ОТКРЫТОЕ ОБРАЩЕНИЕ

в Центр компетенций по вопросам городской среды и департамент городского хозяйства города Омска о проекте благоустройства парка «Зелёный остров» и необходимости вовлечения горожан и профессионального сообщества в развитие общественных пространств.

Вопросы к документации проекта благоустройства парка “Зеленый Остров”

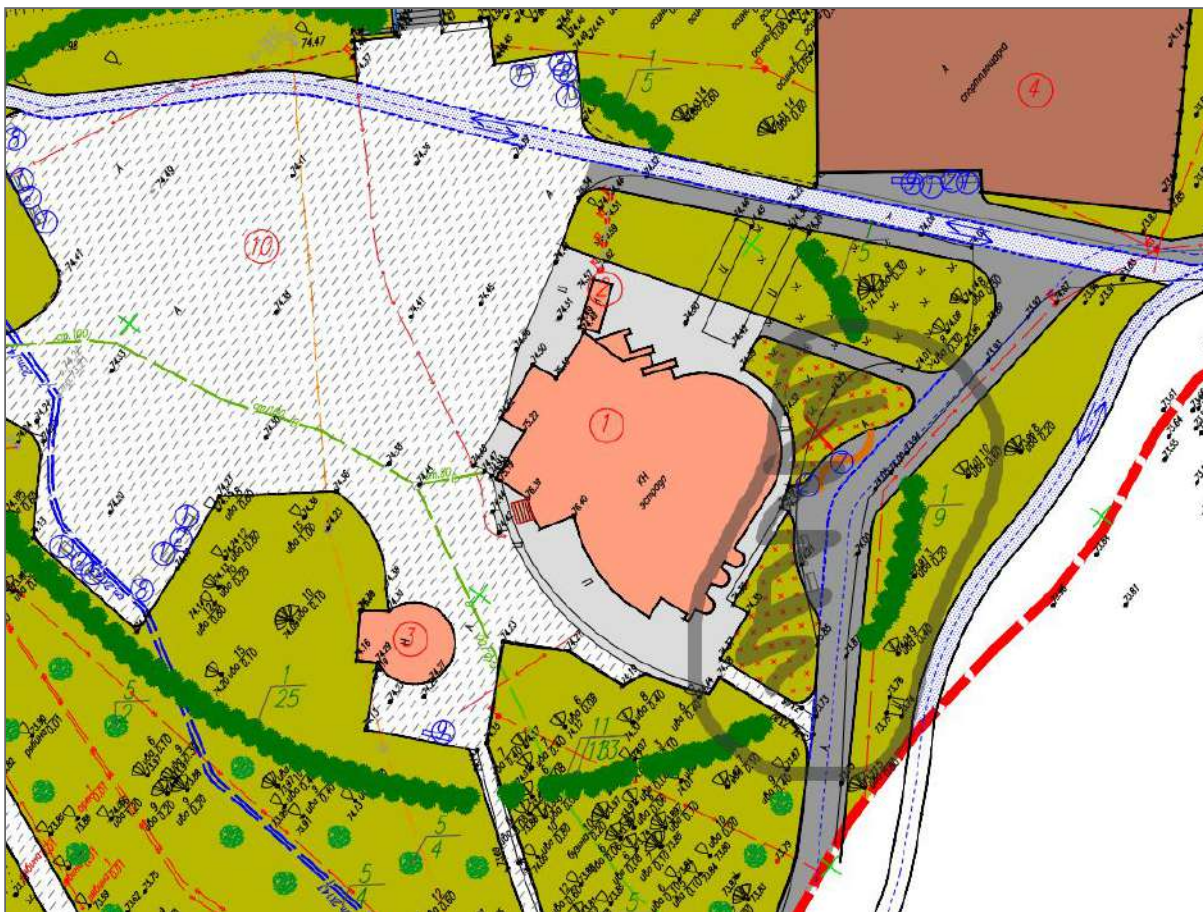
10. В ведомости МАФов указаны 2 велопарковки, на листах плана благоустройства суммарно 4, в смете уже 21. Чему верить?

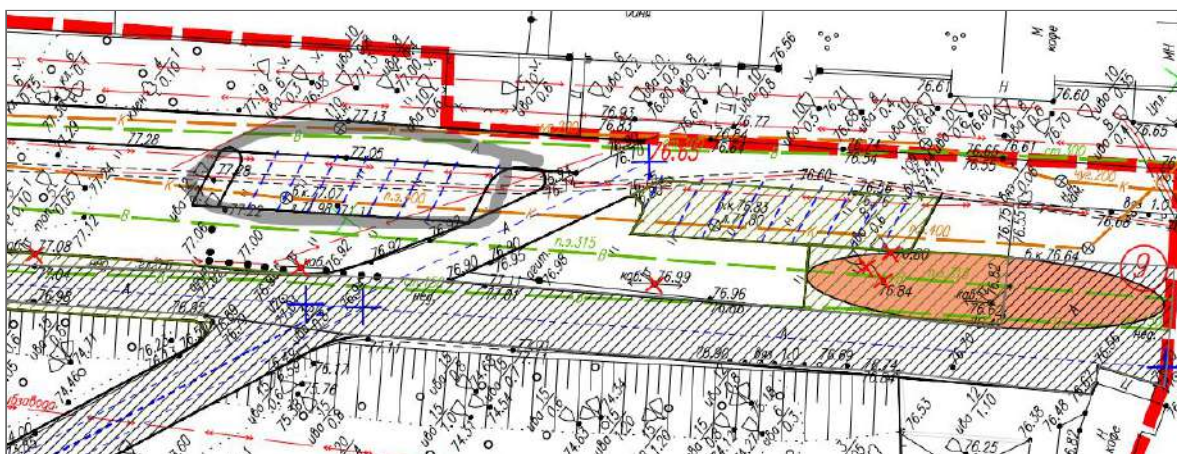
16. Просьба пояснить, с какой целью выполняется перекладка асфальтобетонного покрытия на велодорожке нижней террасы при заявленном дефиците финансов.

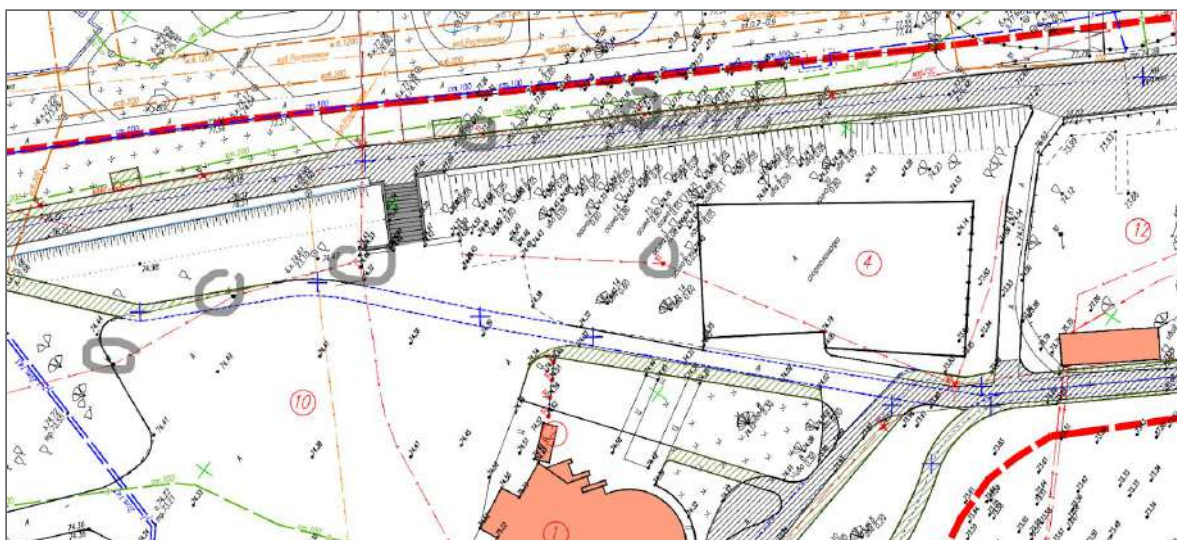
17. На плане демонтажных работ не обозначен участок демонтажа газона под устройство парковки:

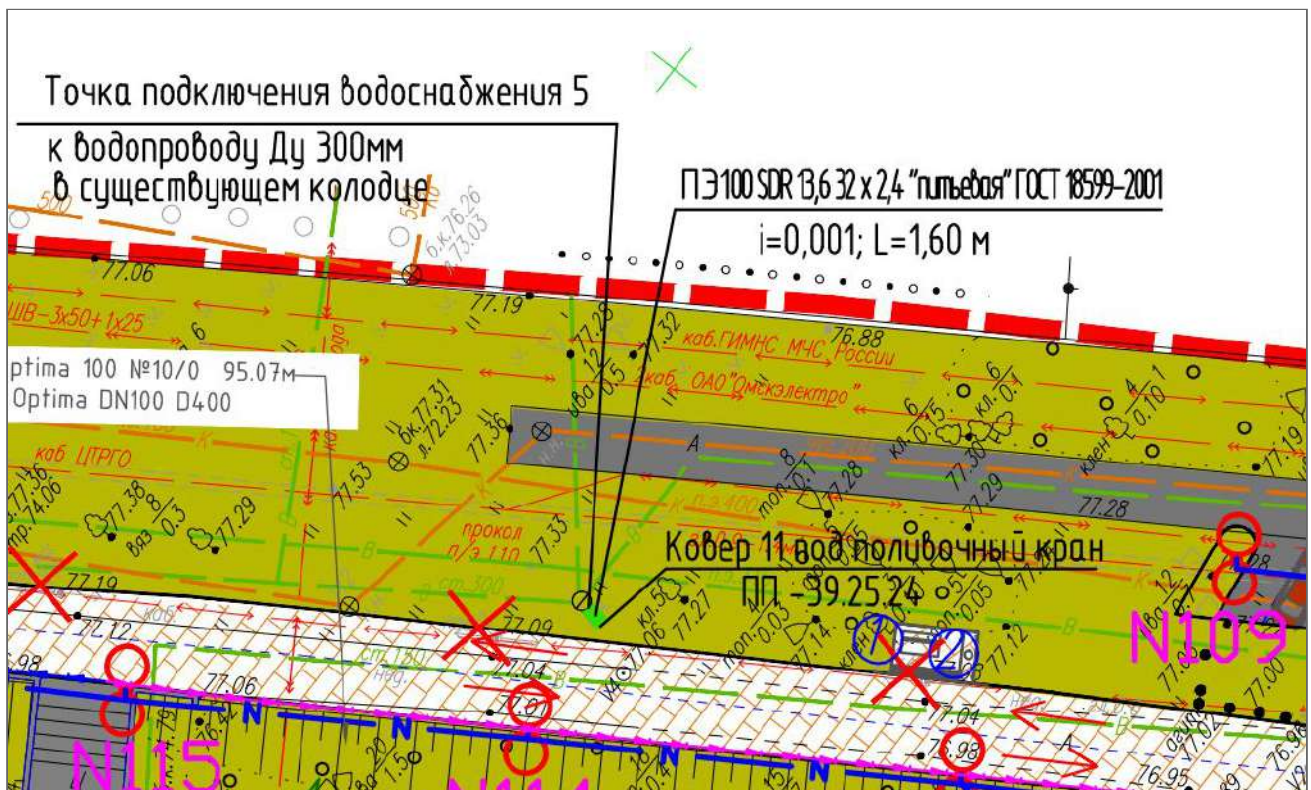
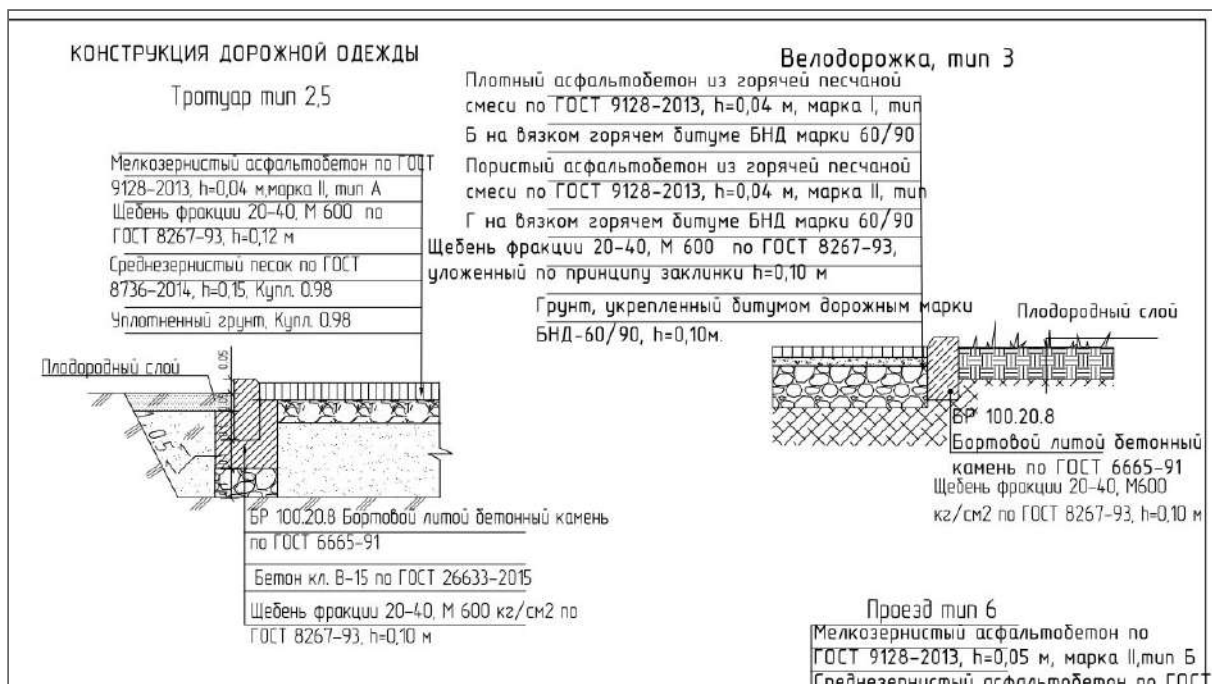
18. Пояснить, почему не обозначен снос указанных опор освещения?

19. На планах благоустройства забыли обозначить крестами демонтажа многие фонари. Или предполагается частичное сохранение старых фонарей? Или полное, исходя из того, что в смете отсутствуют работы по демонтажу фонарей и опор? Таким образом, фонари на верхней террасе останутся стоять, "вылезая" на дорожку на расстояние до 0,7 м.

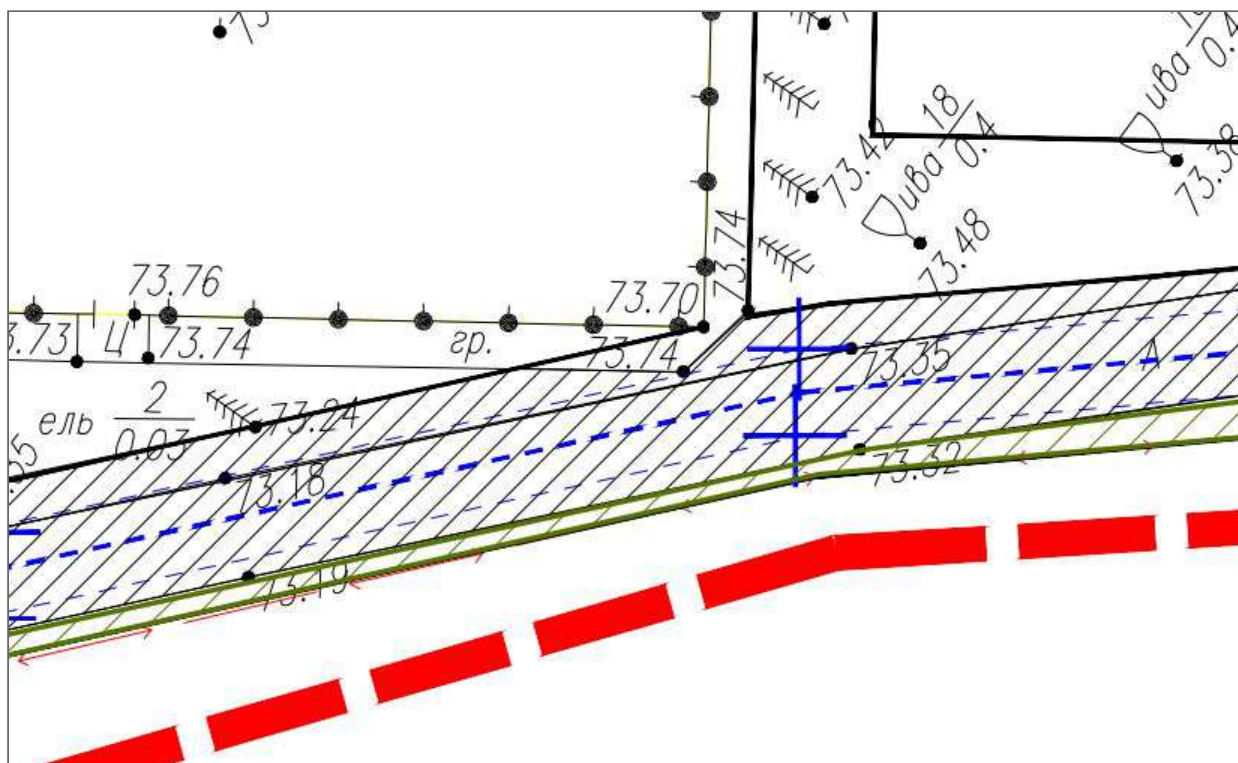
На плане демонтажных работ данный узел отсутствует.
 Не указаны решения по предотвращению сползания спортплощадки на дорожку.

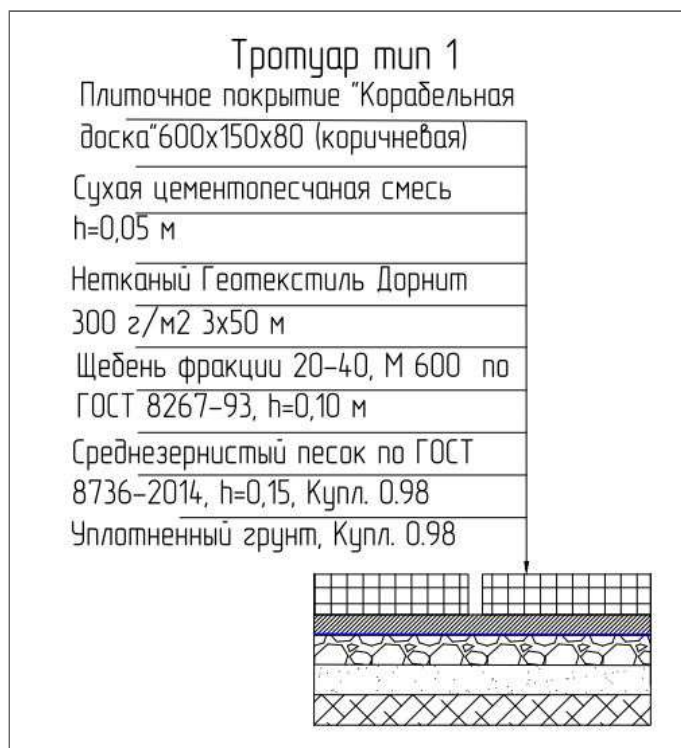
30. Тип плитки в разделе ГП и в смете отличается. В ГП - среднеформатная, но с глубоким рисунком, в смете - брусчатка. Брусчатка типа "бессер" имеет явно выраженную фаску.

Пример освещения

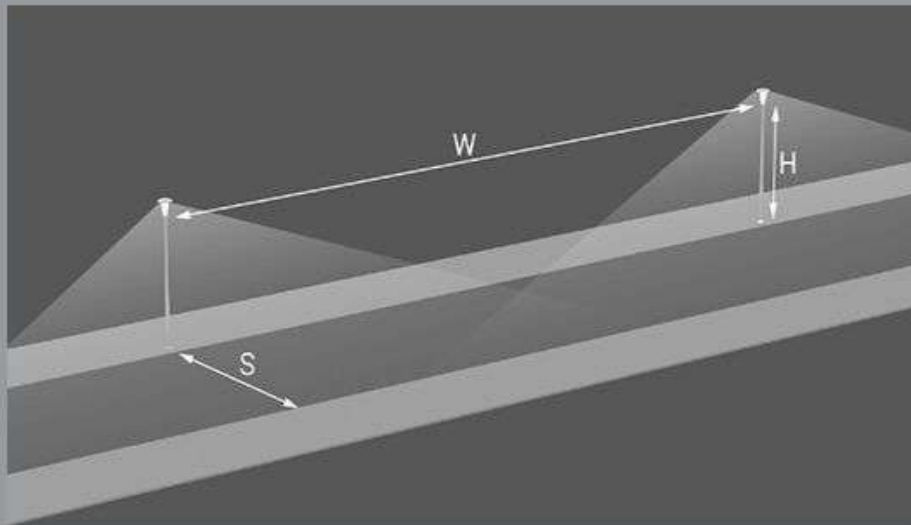
49. По освещению велодорожки/тротуара на нижней террасе. В спецификации некорректно указаны характеристики светильника ATLANTIS LED38 мощностью 43W, при температуре света 4000 К указан световой поток 3400 люмен, при том, что на сайте производителя дано значение 5200 люмен (<https://rosa.pl/ru/produkty/oprawy/atlantis-led>).

Можно сделать вывод о том, что принятые ошибочно заниженные исходные характеристики светильников способствовали учащению шага их расстановки. По рекомендации производителя при ширине тротуара, при высоте опор 4 м, шаг опор должен быть 26 м. В проекте принята ширина тротуара/велодорожки - около 5 м, высота опор принята 3 м, шаг опор принят 15 м. По аналогии шаг расстановки опор при высоте 3 м должен быть около 20 м, но при этом противоположный от светильника край тротуара остается неосвещенным.

Необходимо изменить высоту опор с 3 на 4 метра, шаг светильников с 15 м до 25-26 м. Таким образом удастся сэкономить значительные средства. В проекте светильников ATLANTIS LED38 - 105 шт. Выполним ориентировочный расчет (без учета уменьшения объемов строительных работ, только по оборудованию):

Таблица 7

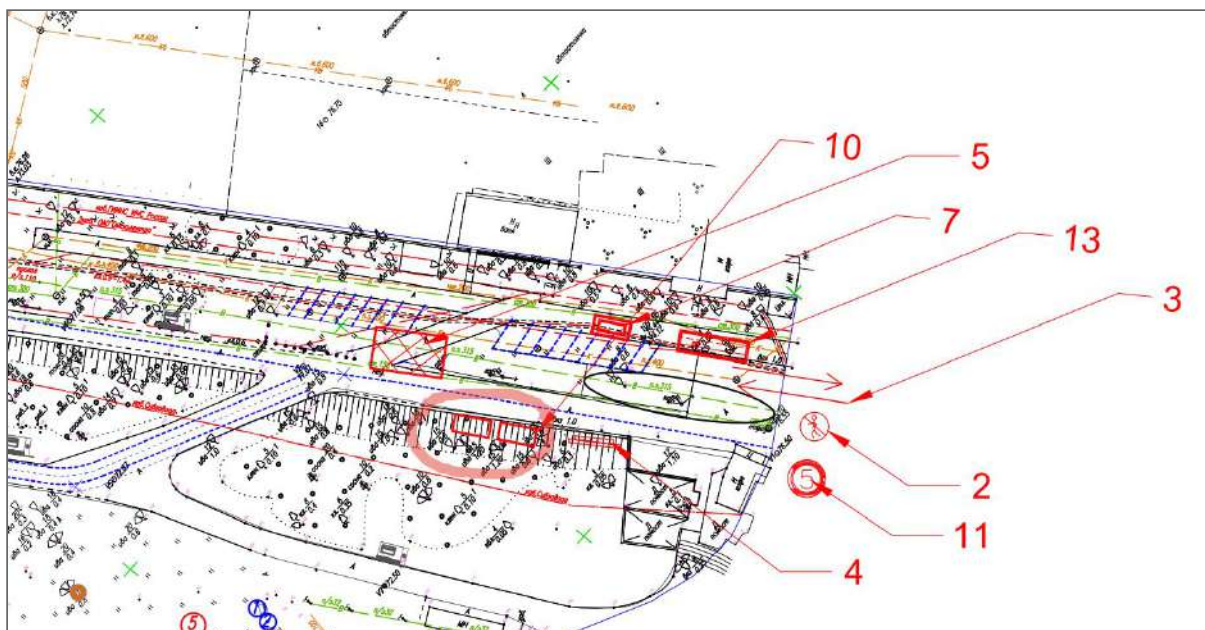
53. Календарный план выполнен некорректно, продолжительность строительства не соответствует заявленной в ТЭП, не выделен подготовительный этап.

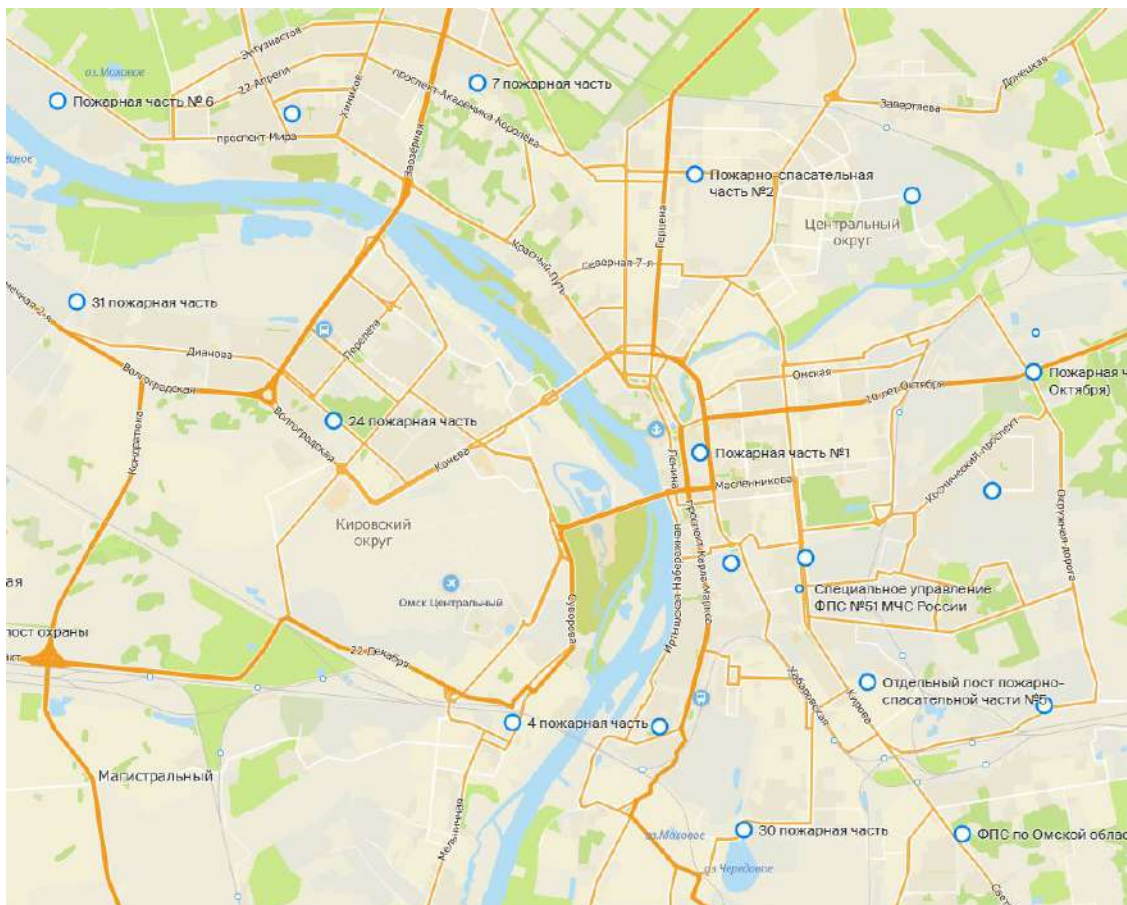
59. На Зеленый остров за 18 минут от с. Розовка можно добраться разве что речным транспортом.

Это точно ближайшая пожарная часть?
